改善箇所説明図

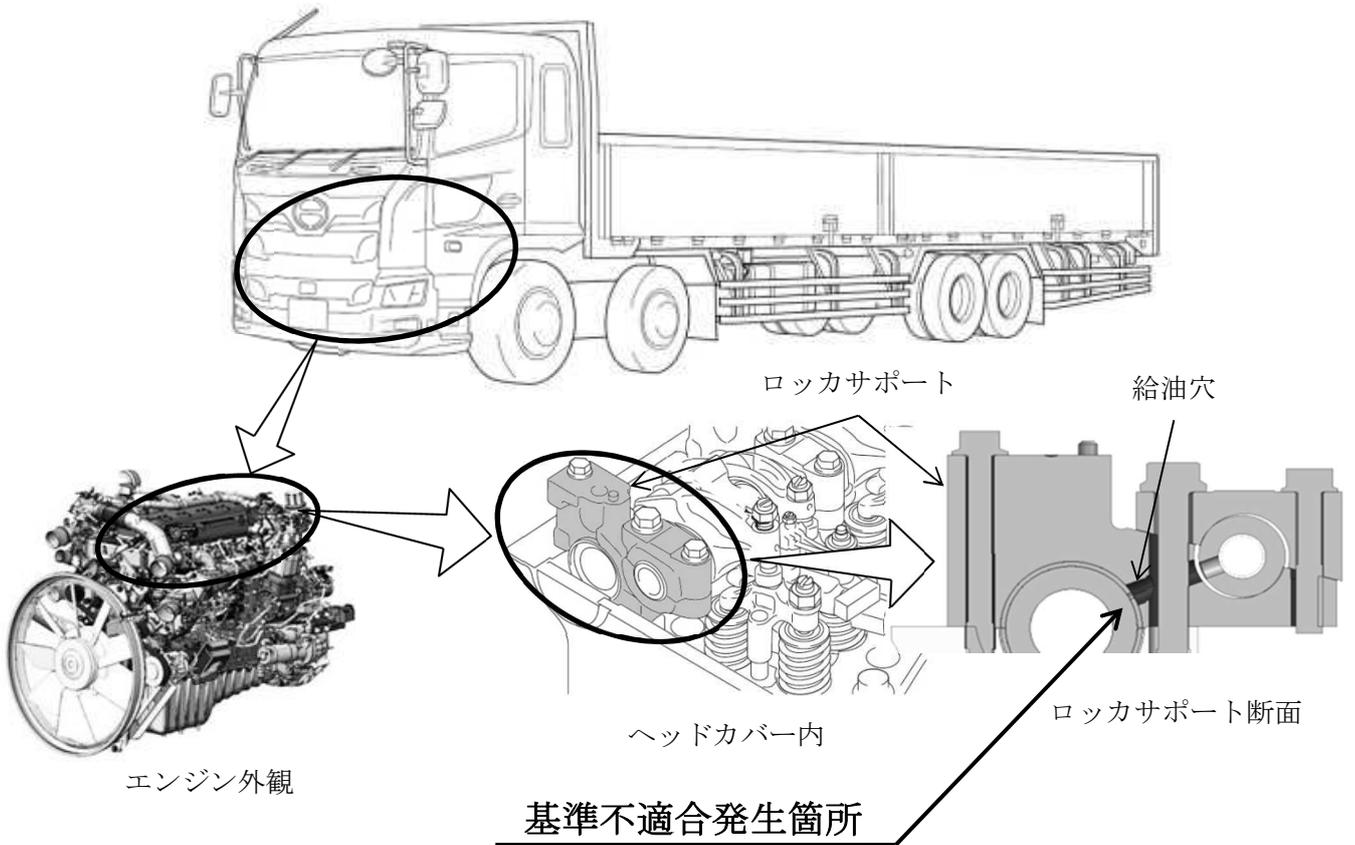
原動機の動弁機構において、ロッカサポート部の給油穴位置が不適切なため、油路の隙間が大きくなることによりヘッドカバー内に必要以上のオイルが滞留し、ブローバイガスの通路を經由して燃焼室にオイルが廻り込むことがある。そのため、オイルの潤滑不良でエンジンが焼き付き、最悪の場合、エンジンが破損するおそれがある。

注： は追加する部品を示す。

全車両、燃焼室にオイルが廻り込まないよう対策品を取り付ける。

識別：改善済車両にはヘッドカバーに黄色ペイントを塗布する。
